LuK Nr: 335 0186 10 – 350mm TDCA 36.5 x 41 x 24

Bulletin 988 2002 560

AGCO ALLIS / DEUTZ / SAME**

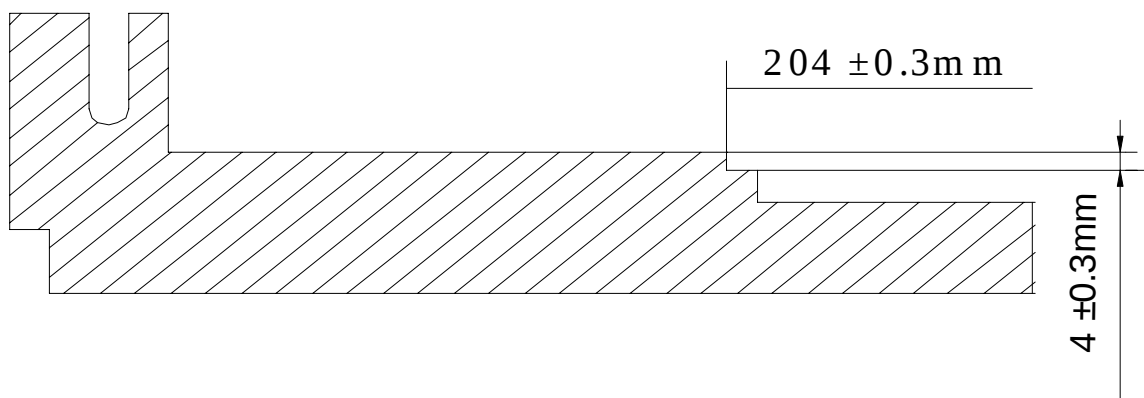
Info:	FLYWHEEL INFORMATION / SCHWUNGRADINFORMATION / INFORMATIONS SUR LE VOLANT-MOTEUR / INFORMACIÓN DEL VOLANTE / INFORMAZIONI VOLANO
(GB)	Re-machine the flywheel inner recess to a diameter of 204 ± 0.3 mm and a depth of 4 ± 0.3 mm to avoid rivets contacting flywheel.
